Dot.: Uzgodnienia branżowego projektu pn.: „Parking przy SP 9 przy ul. Wielkopolskiej w Jastrzębiu-Zdroju”

Nazwa zadania Projekt parkingu przy SP 9 przy ul. Wielkopolskiej w Jastrzębie-Zdrój			
Adres obiektu budowlanego: ulica Wielkopolska w Jastrzębie - Zdroju			
Nazwa rysunku	PROJEKT ZAGOSPODAROWANIA TERENU - PLANZA UZGODNIENI		
Inwestor	Miasto Jastrzębie - Zdrój al. Piłsudskiego 60, 44-335 Jastrzębie - Zdrój		
Projektant BRANŻA DROGOWA	mgr inż. Remigiusz Machaj uprawnienia nr OPL/1534/PWB/18 w spec. inżynierii drogowej		Podpis
Sprawdził BRANŻA DROGOWA	mgr inż. Piotr Lilla uprawnienia nr SLK/6208/PWB/18 w spec. inżynierii drogowej		Podpis
branża drogowa	data opracowania 01.2020 rok	skala rysunku 1:500	numer rysunku 01

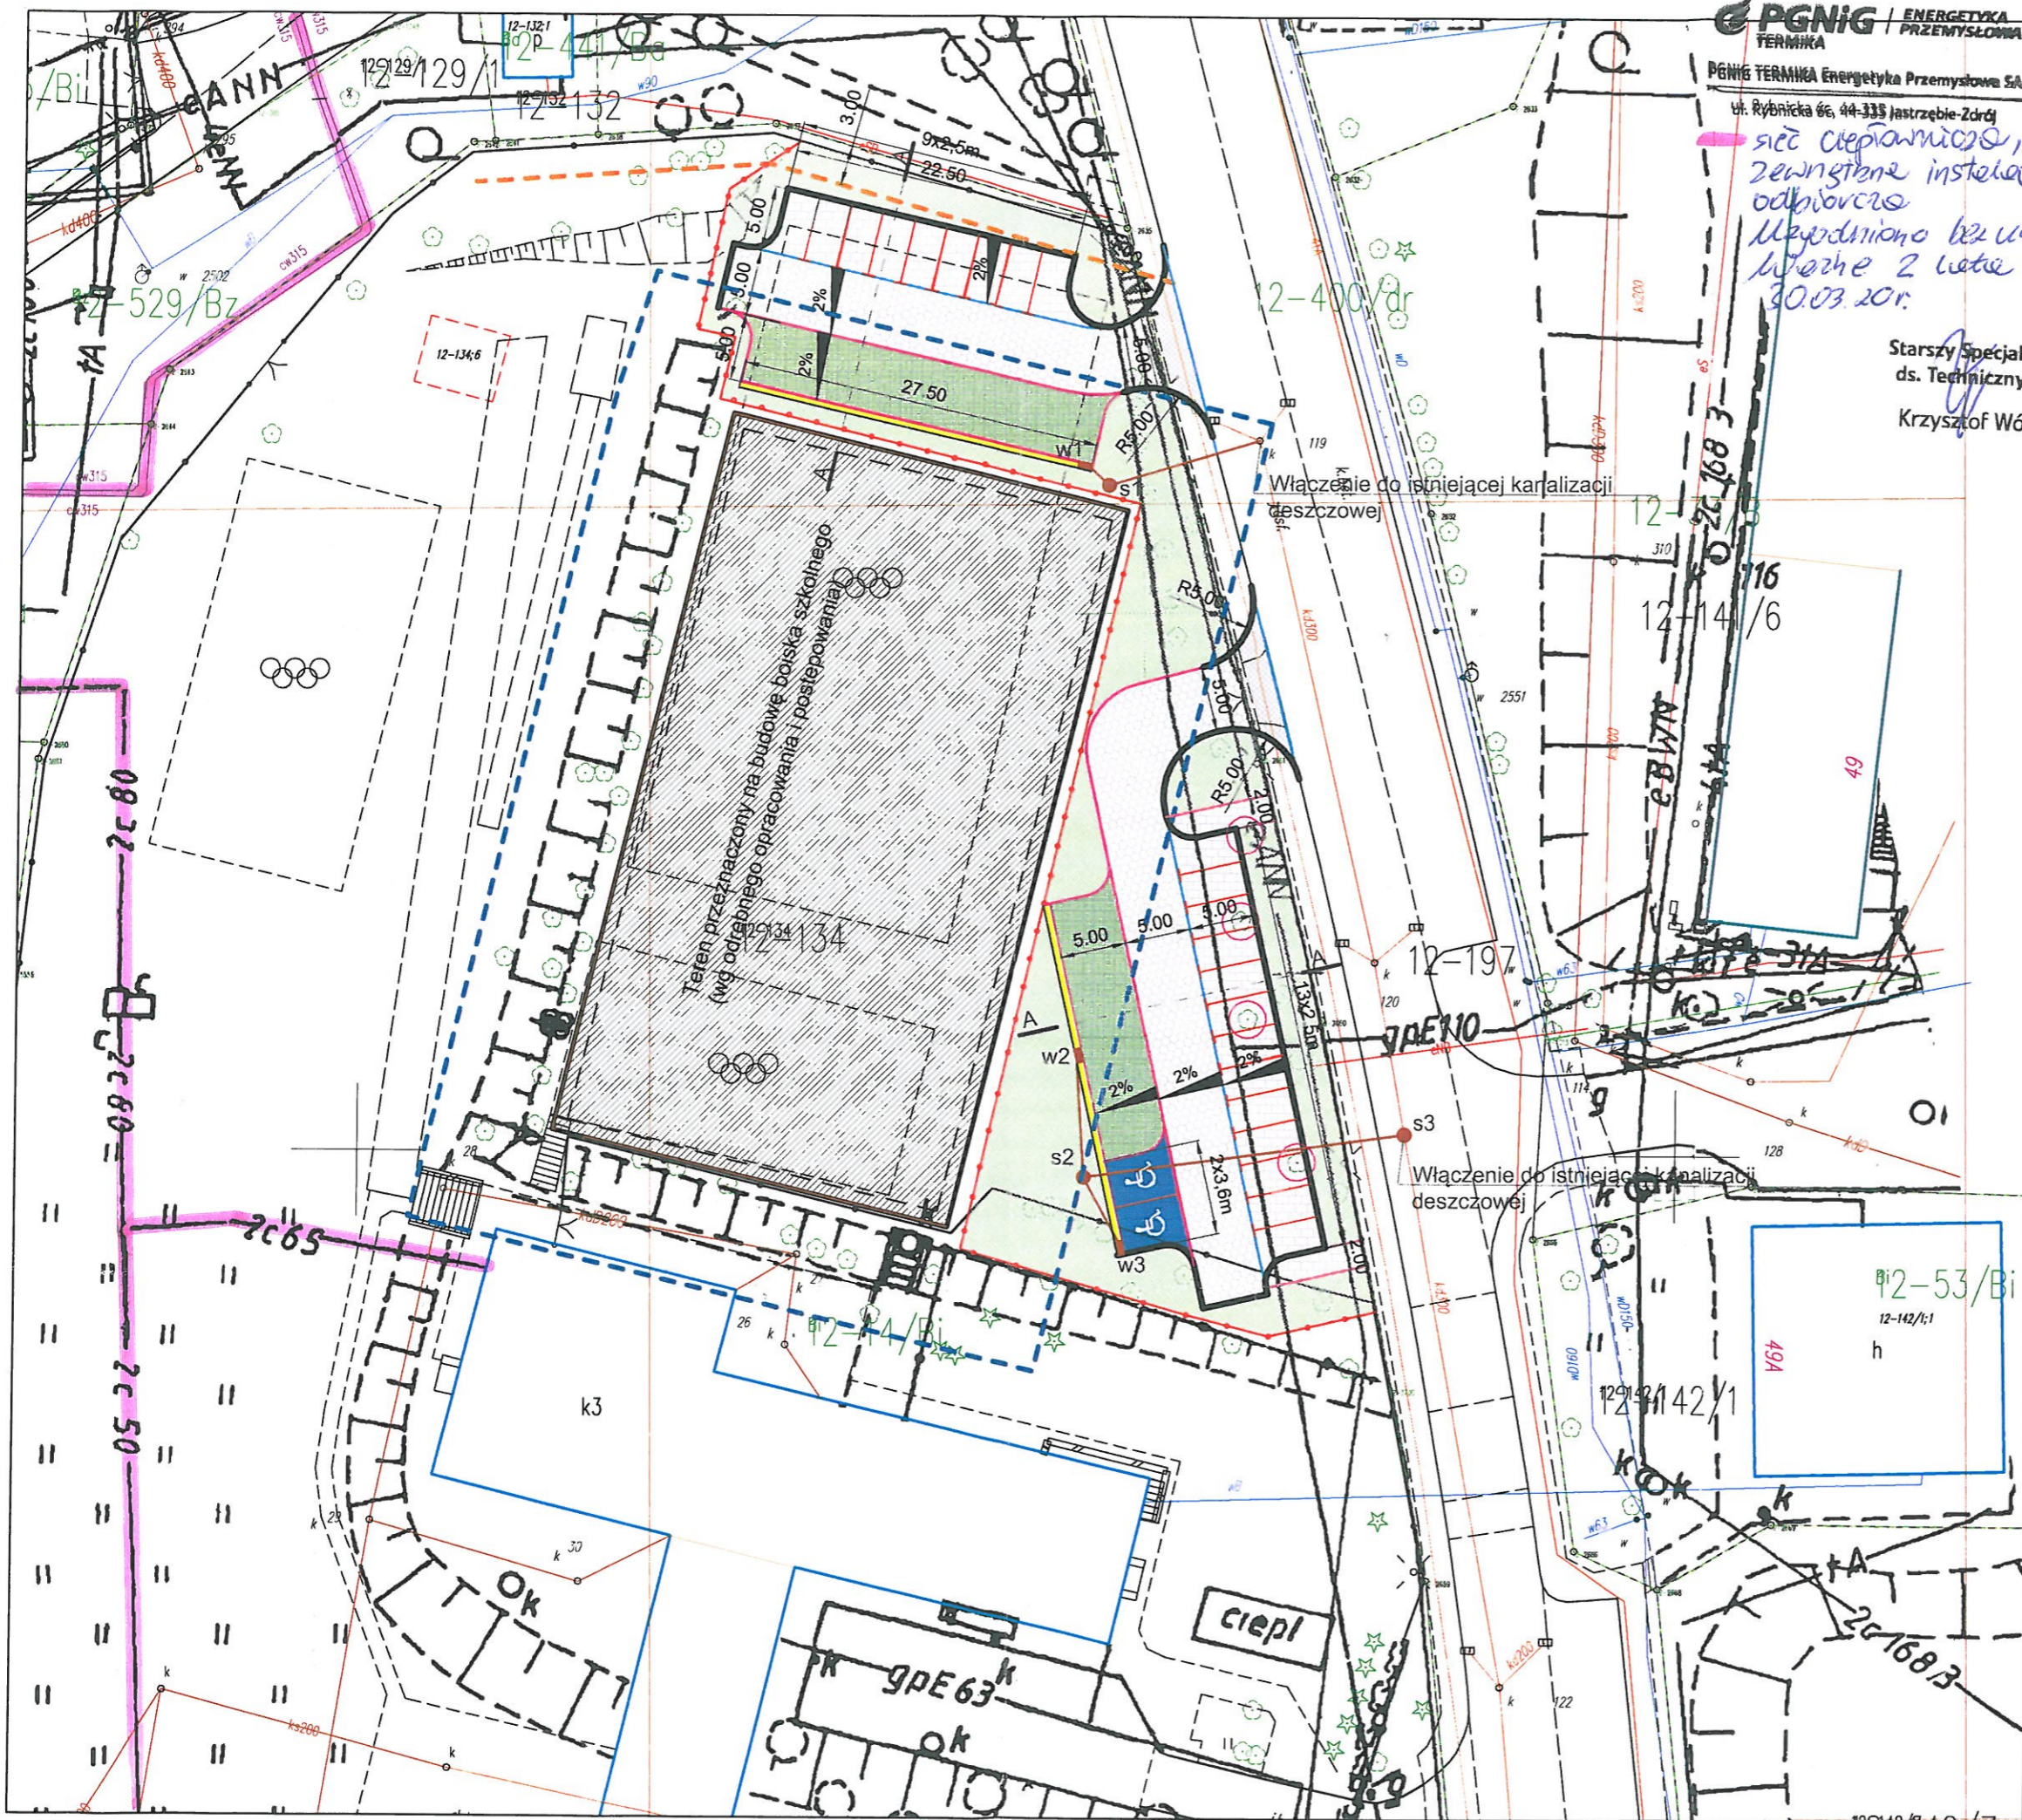
Jednocześnie informujemy, iż na przedmiotowym obszarze w rejonie ul. Wielkopolskiej w Jastrzębiu-Zdroju nie posiadamy infrastruktury technicznej kolidującej z projektowanym parkingiem.

sieć ciepłownicza,  
zewnętrzne instalacje  
odbiornego  
Układano bez uwag  
Wzrost 2 lata  
30.03.2017.
